Vorhabenbezogener Bebauungsplan Nr. 10 „Solarpark Hohenfelde“ und Flächennutzungsplan - 6. Änderung

Behandlung der Stellungnahmen

aus der frühzeitigen Beteiligung der betroffenen Behörden und
der sonstigen Träger öffentlicher Belange gem. § 4 (1) BauGB

Stand: 02.03.2022

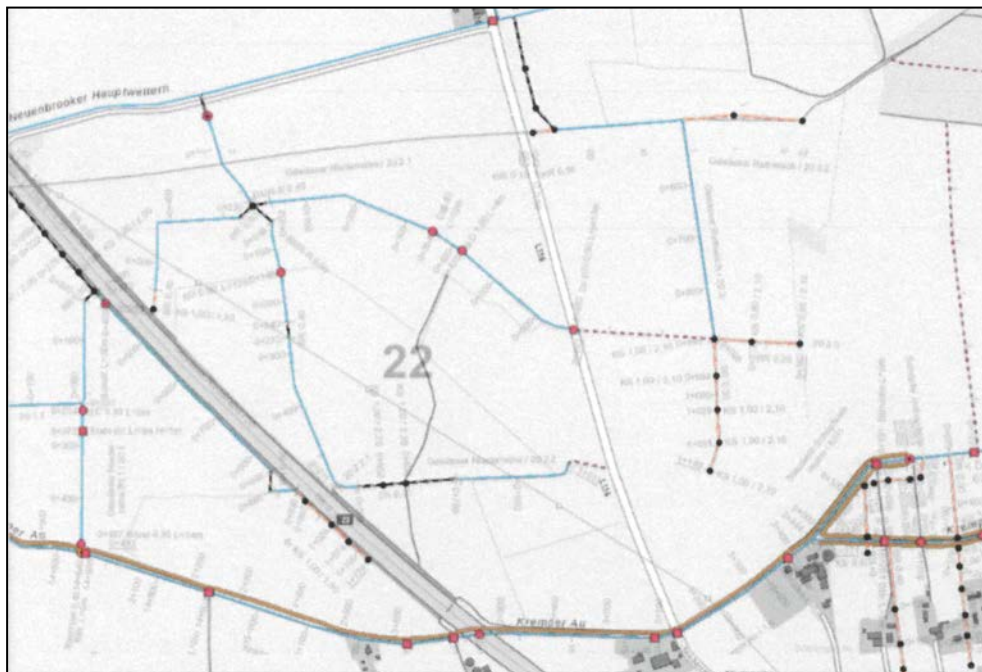
(1) der Sielverband Kremper Au hat die Unterlagen zum o.a. Planvorhaben der Gemeinde Hohenfelde eingesehen und festgestellt, dass im Plangebiet Anlagen des Verbandes vorhanden sind, die als Gewässer der Entwässerung des betroffenen Einzugsgebietes dienen. Grundsätzliche Einwände gegen die geplanten Maßnahmen werden vom Verband nicht erhoben. Der Verband erteilt hier Hinweise und Forderungen, die im Rahmen der Realisierung des Planvorhabens in der Nähe von Verbandsanlagen grundsätzlich zu beachten sind.

Von der Planabsicht sind im Teil-Geltungsbereich westlich der Autobahn A23 folgende Verbandsgewässer und Verbandsanlagen betroffen:

Von der Planabsicht sind im Teil-Geltungsbereich östlich der Autobahn A23 folgende Verbandsgewässer und Verbandsanlagen betroffen:

Die Stellungnahme des Sielverbandes Kremper Au beinhaltet hauptsächlich allgemeine Standardtexte mit den Anforderungen des Verbandes an die Ausführungsplanung des geplanten Solarparks. Darüberhinaus werden auch Angaben über den Bestand der Verbandsgewässer und technische Einfrichtungen die ggf. in die Begründung zu den o.g. Bauleitplänen übernommen werden.

Des weiteren handelt es um eine Beschreibung des Gewässerbestandes und der Zuständigkeit des Verbandes. Anregungen zum Inhalt der vorliegenden Bauleitplanung wurden nicht vorgebracht.

In der nebenstehenden Karte sind die alle Verbandsgewässer sämtlicher betroffener Sielverbände dargestellt.
Die Gewässer wurden einschließlich angemessener Pflegestreifen in der Planzeichnung des Bebauungsplanes berücksichtigt.
